機器システム部材
セールス & テクニカルニュース

No. 13-001
2013年1月発行

表 題 SI型光ファイバケーブルAS-D、QH-D仕様変更の件

適用機種 MELSECNET用光ファイバケーブルAS-D、QH-D

図. 光ケーブル構造

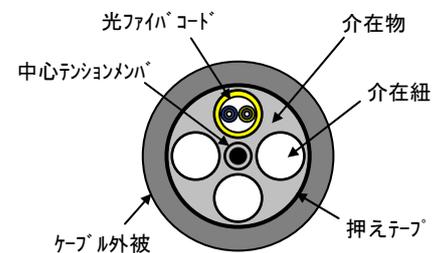
1. 変更内容 (AS、QH 共に変更内容は同じです。)

現行品	変更後
ケーブル外径	11.0 mm	10.6 mm
概算質量	100kg/km	85kg/km
介在紐色	灰色	透明
シースキャップ	φ11 用	φ10 用

※ファイバ心線は現行品と同じですので、光学特性は変更ありません。
また、曲げ・張力等の機械特性やケーブル形名の変更もありません。
